Keuringsverslag van een elektrische laagspanning- en zeer lage spanningsinstallatie

NIET CONFORM

Straatnaam Madeliefstraat
Huisnummer 13
Busnummer
Postcode 3530
Gemeente HOUTHALEN-HELCHTEREN
Land België

Controlebezoek van een oude huishoudelijke elektrische installatie van een wooneenheid bij verkoop op vraag van de verkoper volgens (KB 08/09/2019) - AREI Boek 1- 8.4.2. en 8.2.1. en 4.2.4.3.

Afbeelding schakel- en verdeelbord:

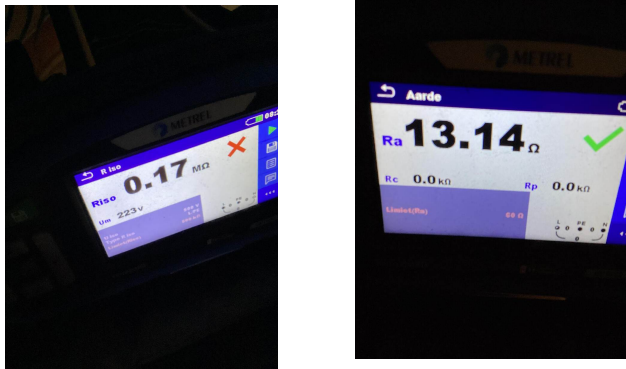
- I1.02 Eéndraadschema van de installatie komt niet overeen met de werkelijkheid. (Boek 1 Afdeling 2.12 - 2.13 en 3.1.2 en 9.1.2)
- I1.04 Situatieschema van de installatie komt niet overeen met de werkelijkheid. (Boek 1 Afdeling 2.12 - 2.13 en 3.1.2 en 9.1.2)

- I2.02 De waarde van de isolatieweerstand van één of meerdere stroombanen is kleiner dan 0,5M ohm. (Boek 1 Onderafdeling 6.4.5.1.)
- I5.01 De aanduiding van de stroomkringen en/of apparatuur, aansluitklemmen, enz dient aangebracht of vervuldigd te worden. (Boek 1 Onderafdeling 3.1.3.1. en 3.1.3.3.A. en 5.1.6.1)

- I5.02 Elke elementaire stroombaan moet met een hoofdletter aangeduid worden. Elk lichtpunt, contactdoos, moeten genummerd worden in volgorde gezien vanaf de beschermingsinrichting tegen overstroom. (Boek 1 onderafdeling 3.1.2.1.)

- I5.10 De genaakbare, naakte onder spanning staande delen zijn onvoldoende afgeschermd. (Boek 1 Afdeling 5.1.4. en 4.2.2.3.)
- I5.12 De doorsneden van de interne verbindingen en/of van de verdeelrails in het bord zijn onvoldoende. (Boek 1 Onderafdeling 4.4.1.1. en 4.4.1.5.)

- I7.01 De smeltzekeringhouders of houders van kleine vermogensschakelaars met pennen met een sectie kleiner dan 10mm2 zijn niet voorzien van kalibreerelementen. (Boek 1 Onderafdeling 5.3.5.5.A.)

- I7.03 De nominale stroomsterkte van de beveiliging is niet aangepast aan de toelaatbare stroomsterkte van de stroomafwaarts geïnstalleerde leiding en/of verbruiker. (Boek 1 Afdeling 4.4.1.)

- I8.08 De geleiders van het type VOB moeten in daarvoor bestemde buizen, kabelgoten geïnstalleerd worden. (Boek 1 Onderafdeling 5.2.9.3. en 5.2.9.6.)
- I8.13 Het gebruik van kabels van het type VTLmb, LMVVR, COAX, VVT is verboden. (Boek 1 Onderafdeling 5.2.1.2.)

- Als alle automaten uit staan is de isolatiewaarde niet ok, waarschijnlijk een fout in de kast zelf.
- Zie foto
- Zie foto
- Zie foto

19.02 Loshangende schakelaars, contactdozen en/of aftakdozen dienen degelijk bevestigd te worden. Zie foto (Boek 1 Afdeling 1.4.1. & 1.4.2)
